## UNIVERSITÉ DE SHERBROOKE Faculté de génie Département de génie électrique et génie informatique

## VALIDATION ÉQUIPE P20

Conception avancée de systèmes électroniques GEI789

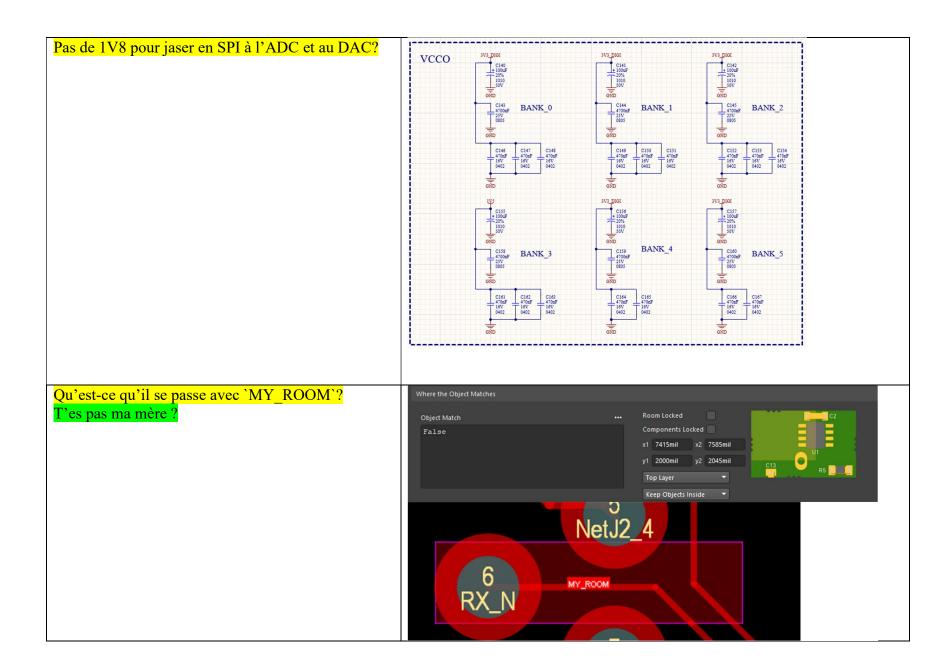
J'aime beaucoup les gros polygones pour le VTT, avec le stitching ça garantit une impédance incroyablement faible. 6 Fiducials par côté? Il en faudrait 3, situés normalement au bout du board, idéalement en pattern en forme de L.

Les thermals reliefs sont très petites, un simple ajustement des paramètres de Altium pourrait régler cela. Bonne conception néanmoins!

Avoir des connections plus larges permettrait de réduire l'impédance du condensateur.

Cet effet est particulièrement important pour les composantes proche de l'entrée de puissance et du moteur, leur connexion aux polygones est un bottleneck de courant et risque de chauffer. (Si vos traces de moteur font 56mil de large, les traces des condensateurs devraient êtres aussi larges).

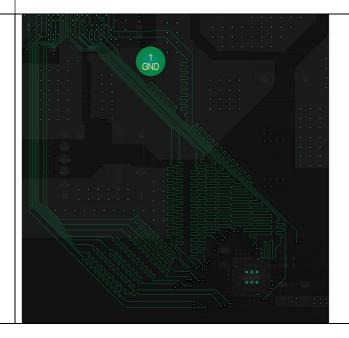
L'espacement de 3L est aussi bien respecté.

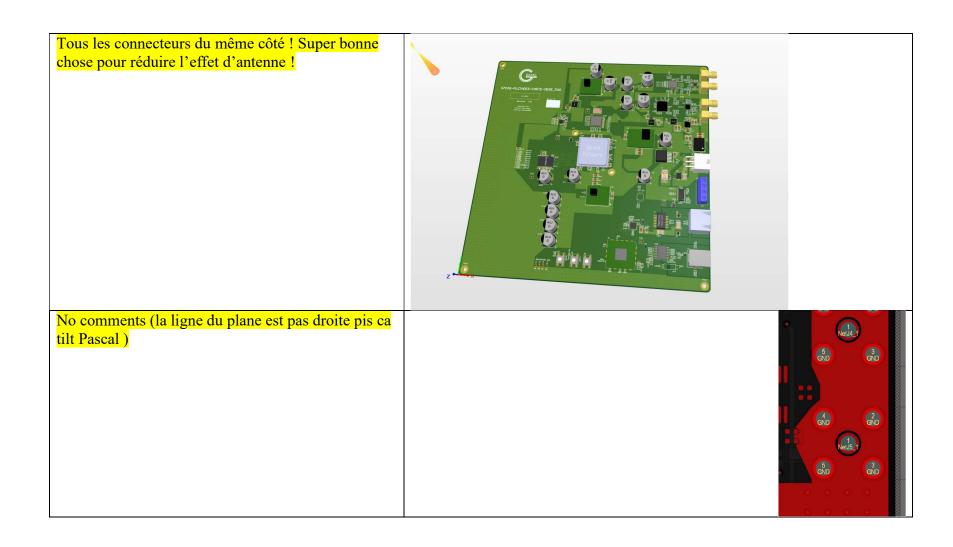
Des vias de GND à côté est aussi très important!

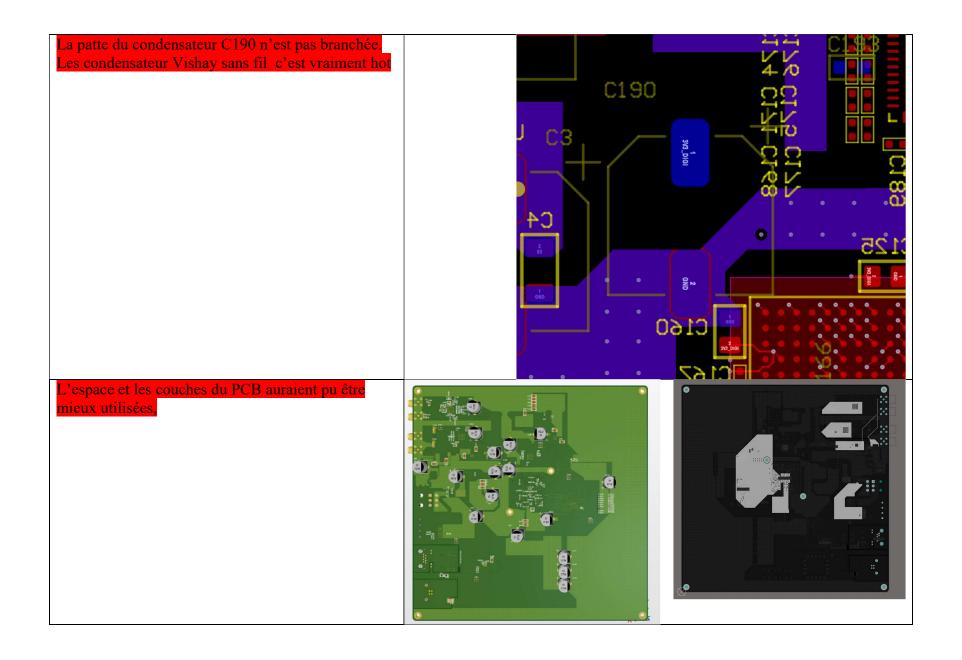
Vous avez beaucoup d'espace et un espacement de plus de 3L aurait pu être utilisé facilement, mais les gains diminuent avec la distance.

Personnellement pas un fan des squiguellis carrés.

## J'aime beaucoup le placement dans plusieurs de vos blocs.

Petit conseil pour les silkscreen : C'est agréable d'avoir tous les textes dans seulement deux orientations (genre gauche à droite et bas en haut), ça facilite la lecture et l'assemblage.

Des noms pour les leds et des silkscreens pour les boutons ça serait cool!

Aussi toujours un grand fan de testpoints sur le PCB.
